日本原子力研究開発機構大洗研究所(北地区)の
核燃料物質使用変更許可申請について
(燃料研究棟)

令和5年11月22日

国立研究開発法人日本原子力研究開発機構
大洗研究所 燃料材料開発部

本申請の概要

図 [] の臨界計算概略モデル

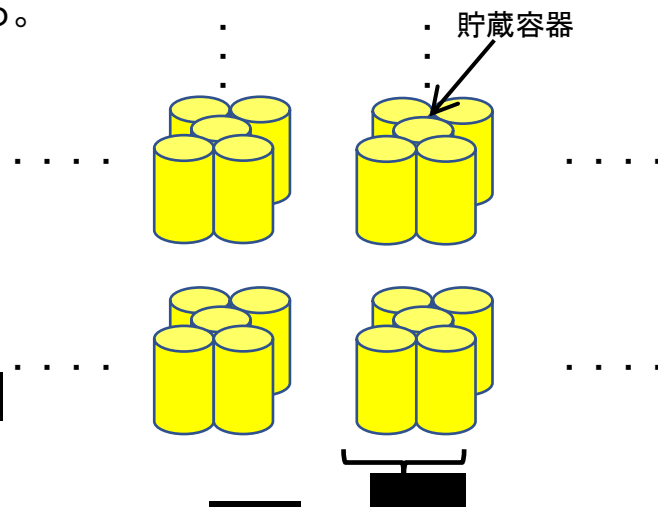
【未臨界性評価に用いる計算コードについて】
 今回、最新の計算コード（KENO-VI）を使用することを明確にする変更であり、その計算コードは、他の試験炉でも使用されているコードなのではないでしょうか。

計算コードKENO-VIについては関西電力株式会社高浜発電所（関原発第280号 2023年8月「設工認申請の一部補正について」）、日本原燃株式会社MOX燃料加工施設（2020年3月新規基準に対する適合性安全審査 整理資料）で使用されています。

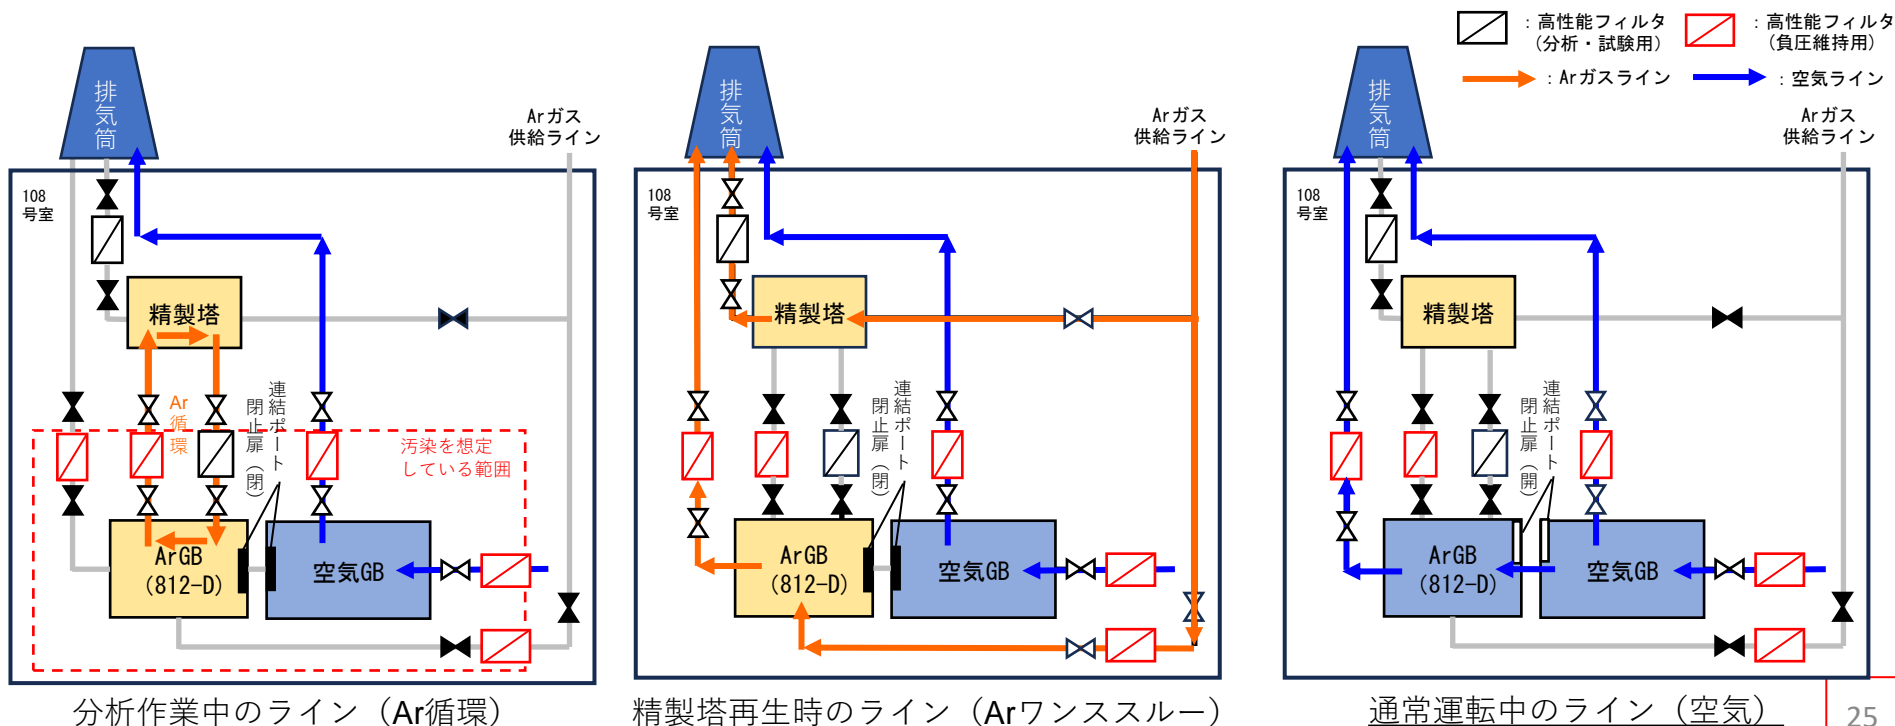
不活性ガス（アルゴン）精製循環装置の個数を4式から3式へ変更していますが、解体撤去するのでしょうか。当該装置は核燃料による汚染はないと理解してよいのでしょうか。また、残った不活性ガス（アルゴン）精製循環装置は維持管理設備とならないのでしょうか。

削除する不活性ガス（アルゴン）精製循環装置（1式）は、812-D GB専用の負圧制御も行っているためGBと合わせて解体・撤去します。

核燃料物質粉末の付着による汚染が想定される範囲は、812-D GB、配管、高性能フィルタ（下左図の破線部）となります。高性能フィルタ以降にある不活性ガス（アルゴン）精製循環装置一式に汚染はありませんが、解体・撤去の際は汚染の可能性のあるものとして作業します。

参考資料の812-D GBの解体・撤去の方法の記載箇所に、専用の不活性ガス（アルゴン）精製循環装置一式を追加します。

削除しない不活性ガス（アルゴン）精製循環装置（3式）は102-D～108-D GB、114-D～115-D GB、124-D GBそれぞれの通常運転中の負圧制御を行っており、使用施設の設備として使用を継続することから、本文「7-3 使用施設の設備」に記載しています。

第 2 2 図 給排気系統図

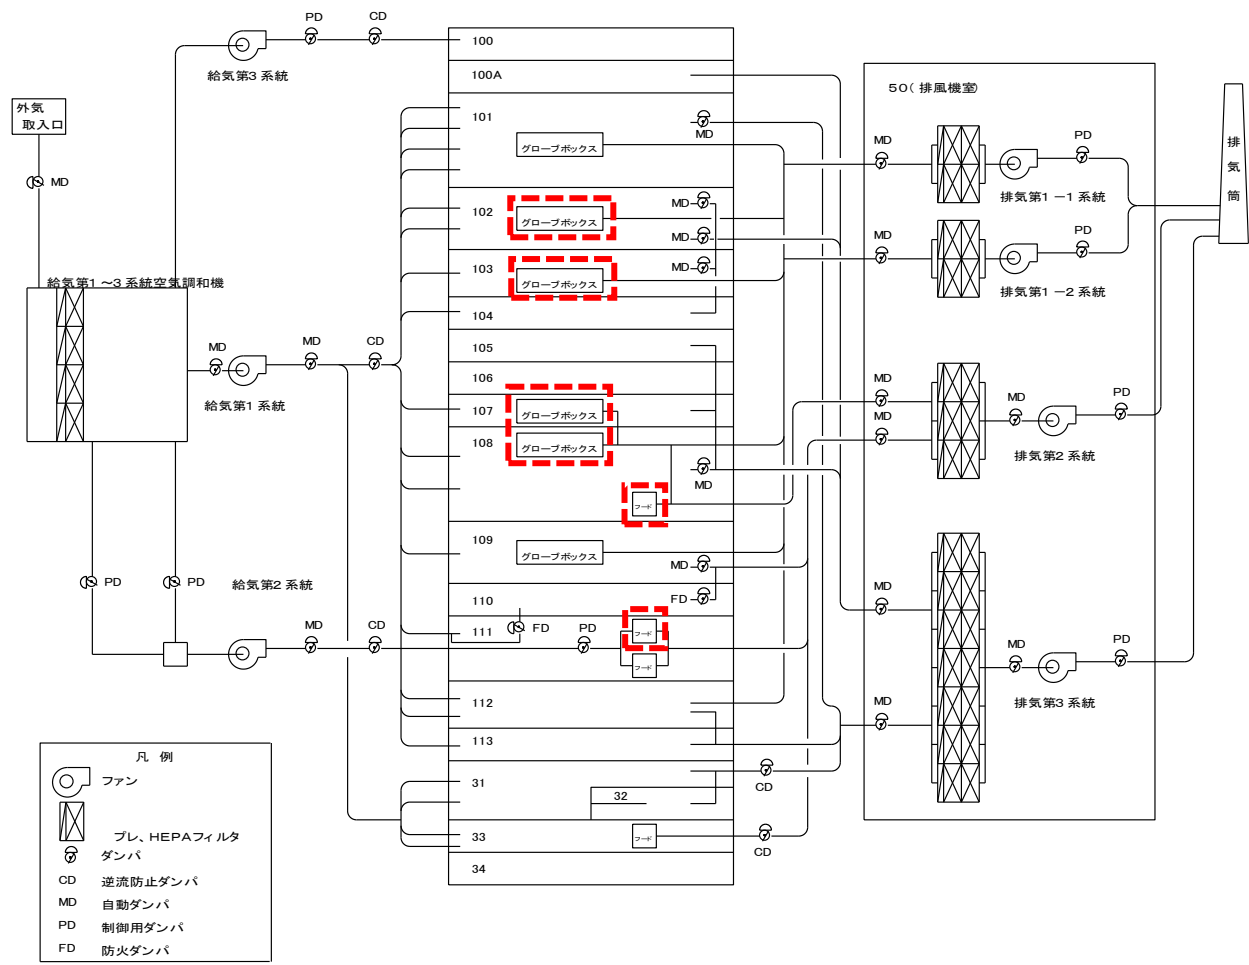
: 解体・撤去により記載を削除

（左）金属製容器C

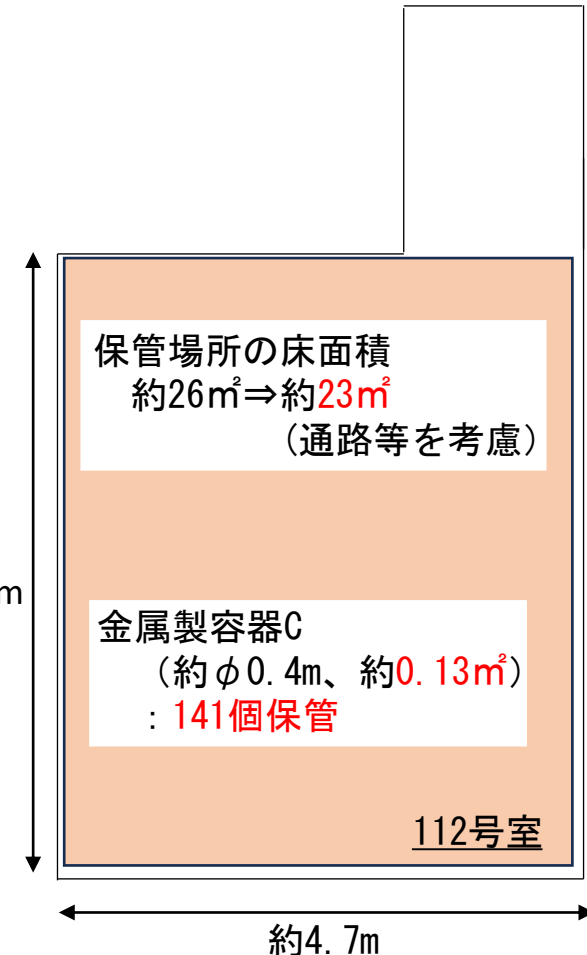
保管容器の金属製容器C、金属製容器Dの個数を増やしていますが、112号室（廃棄物保管室1）、106号室（トラックエアロック室）において最大の個数を保管できる広さを有するということの説明をお願いします。

部屋の床面積に対し、容器の寸法を元に保管できることを確認しています。

○112号室（廃棄物保管室1）：床面積 約30㎡

保管場所は約5.6m×約4.7mのうち約23㎡となります。

以下の計算により金属製容器C（約φ0.4m、底面積約0.13㎡）は最大176.9個となりますが、本申請では十分な余裕を持たせるため、8割の141個を保管します。

【106号室、112号室の保管容器追加の理由】
廃棄物管理施設へ引き渡す際に使用する容器を追加します。

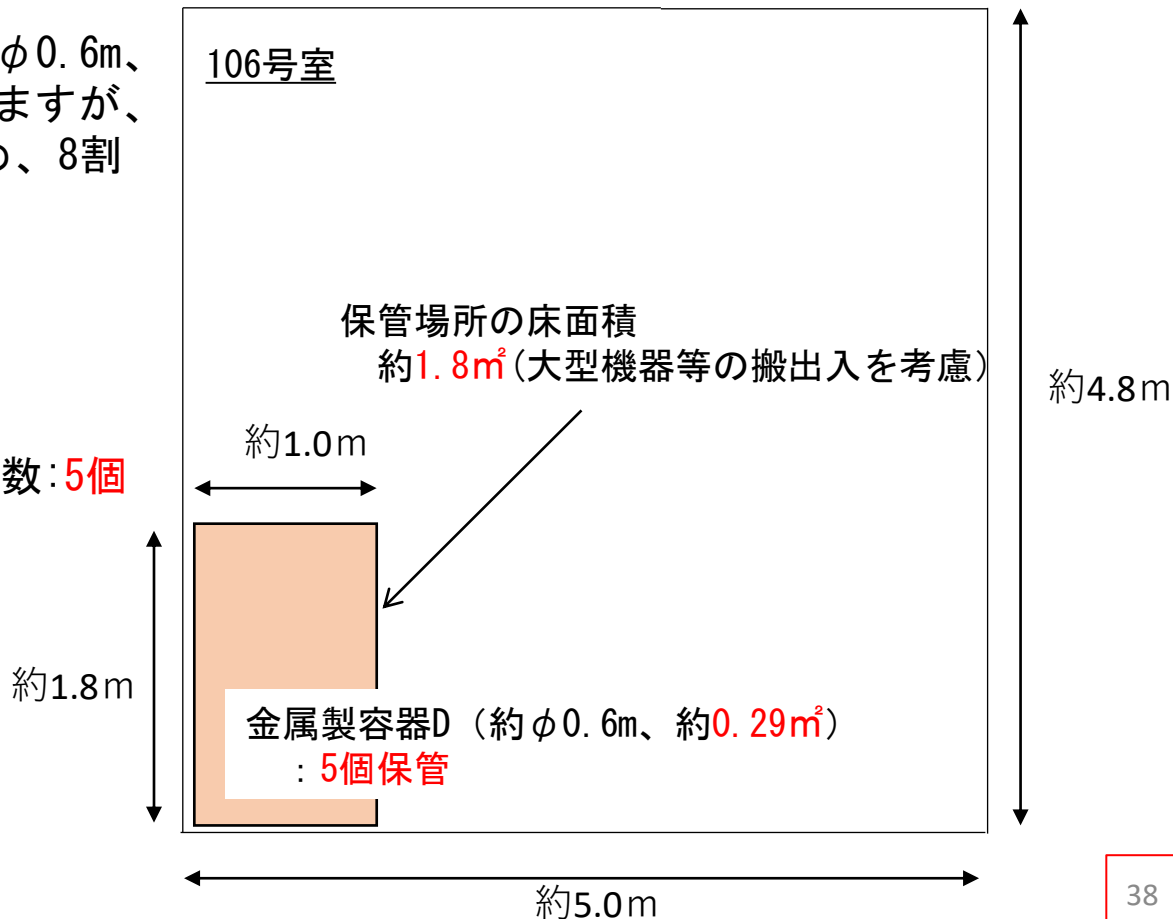
保管容器の金属製容器C、金属製容器Dの個数を増やしていますが、112号室（廃棄物保管室1）、106号室（トラックエアロック室）において最大の個数を保管できる広さを有するということの説明をお願いします。

部屋の床面積に対し、容器の実寸法を元に保管できることを確認しています。

○106号室（トラックエアロック室）：床面積 約24㎡

保管場所は約1.8m×約1.0mの範囲約1.8㎡
となります。

以下の計算により金属製容器D（約φ0.6m、
底面積約0.29㎡）は最大6.2個となりますが、
本申請では十分な余裕を持たせるため、8割
の5個を保管します。

= 6.2 個 ⇒ 金属製容器D個数：5個
(80%)
